臺北市松山區延吉段3小段691地號
等10筆土地都市更新案

第一次程序審查意見暨答覆說明

臺北市松山區延吉段3小段691地號等10筆土地都市更新案
環境影響說明書

書面審查意見暨答覆說明

圖 1 水力特性曲線圖

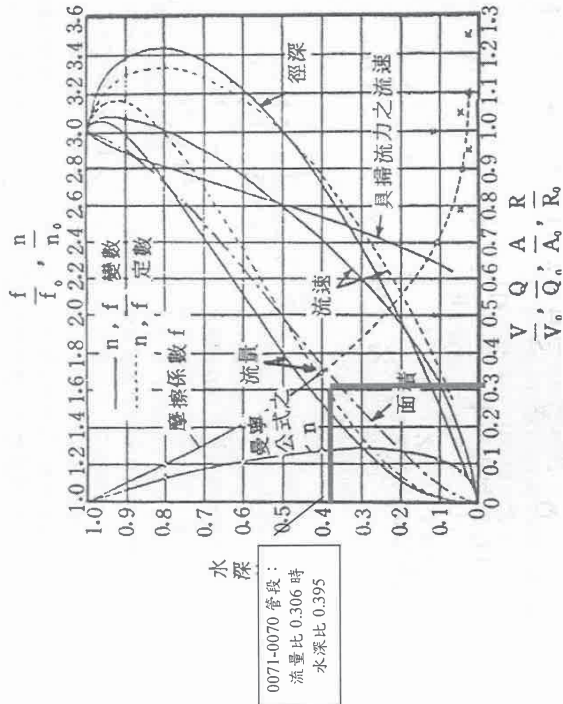
2. 本案對於污水下水道系統的影響管段有 0074-0071 及 0071-0070，P7-12 表 7-12 曼寧公式檢討表，請修正管段 0071-0070 之實際坡度為「0.007」，資料誤差值為 0.0007，請重新核算。另水深比經計算結果如大於 0.5，請補充說明該況對管段之影響及建議。

1. 謝謝指導，已將管段 0071-0070 之實際坡度修正為「0.007」，及經重新核算後，水深比為 0.395，未大於 0.5，詳細計算如下。

F. 依水力特性曲線圖檢核污水量：

本案 0071-0070 人孔尖峰污水量 + 滿管污水量 = 0.104 + 0.34 = 0.306

經查流速比為 0.306，水深比為 0.395

水深 500mm × 0.395 = 197.5mm (尚不到 5 分滿管水深 250mm)
